Overzicht binnengekomen reacties en vragen op en na de informatieavond van 23 januari 2019

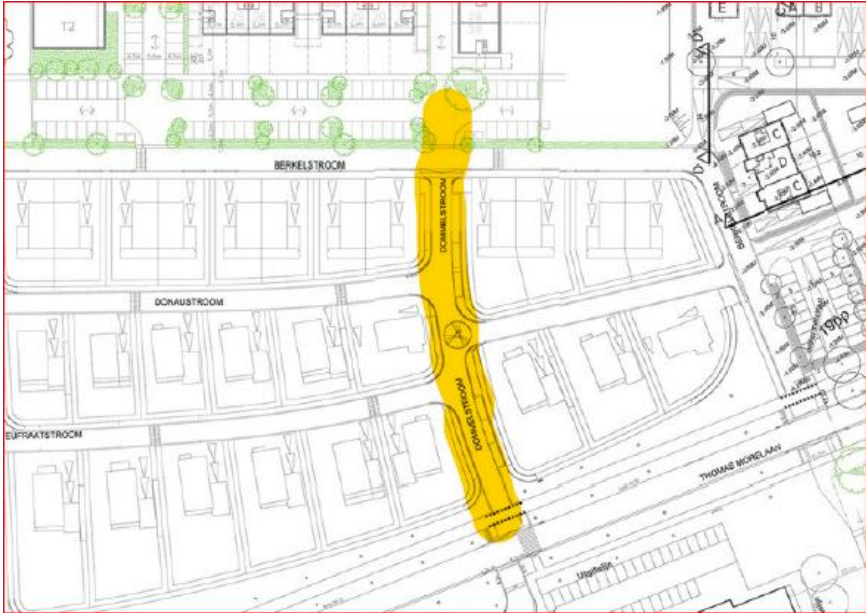
In de projectnamen verwijzen de ontwikkelaars naar groen en ruimte, maar op de tekeningen zien wij dat nauwelijks terug.

Er komen veel kleine rijwoningen en grote parkeerterreinen op maaiveld (daarnaast gebruikt men een zeer lage parkeernorm, waardoor er meer parkeerdruk in de wijk komt) en zeer weinig groen en speelvoorzieningen.

Wij zijn bang dat, als dit werkelijkheid wordt, dit de waarde van onze woning drukt. Immers dan vervalt het exclusieve van dit kleine stukje Oosterheem. Vraag is of men bij de verdere planuitwerking wat meer aandacht kan besteden aan het doortrekken van bestaande kwaliteiten?

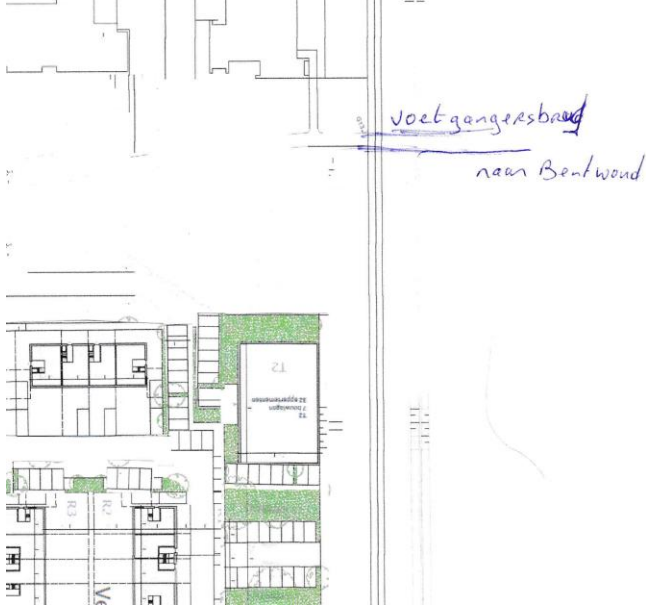
<p>Vanaf de bouwlocatie op veld 1 komt een inrit/uitrit in het verlengde van de bestaande "Dommelstroom" (zie gele markering). Ik wil de gemeente Zoetermeer vragen het onaantrekkelijk te maken voor autoverkeer om recht door vanuit deze uitrit de Dommelstroom op te rijden om naar de Thomas Morelaan te rijden (en vice versa). De reden hoeft ik, denk ik, niet uit te leggen; op de Diezestroom is het zelfde een aantal jaren geleden gebeurd met verkeer dat vanaf de Adigestroom via de Diezestroom naar de Thomas Morelaan reed. Op de Diezestroom liggen verkeersdrempels in de vorm van "biggenruggen".</p> <p>2) Is er al iets bekend over de verhoging en het "doortrekken" van de geluidsschermen van de HSL (langs deze zijde van Oosterheem), die een aantal jaren geleden zijn aangekondigd vanwege het niet voldoen aan de geluidseis voor onze woningen?</p>
30	<p>Ik heb een opmerking en vraag over het sluipverkeer dat door de bebouwing van veld 1 via de Dommelstroom kan ontstaan.</p> <p>Uit ervaring weet ik dat de Diezestroom veelvuldig gebruikt wordt door sluipverkeer (vanuit Adigestroom en Amazonestroom) dat vaak de maximum snelheid van 15 km/uur aan zijn laars lapt. Ik maak mij nu zorgen over het sluipverkeer dat straks vanaf veld 1 via de Dommelstroom de Thomasmorelaan probeert te bereiken. Dat wordt in de hand gewerkt door een van de ontsluitingswegen van veld 1 die precies tegenover de Dommelstroom is gepositioneerd. Er kunnen natuurlijk op de Dommelstroom snelheid beperkende maatregelen genomen worden maar daar hebben de bewoners van de Eufraatstroom en Donauwstroom ook last van. Is het niet beter om de Dommelstroom aan de zijde van de Berkelstroom af te sluiten? En als dat niet kan een afdoende snelheid beperkende maatregel precies op de grens van Dommelstroom en Berkelstroom?</p>
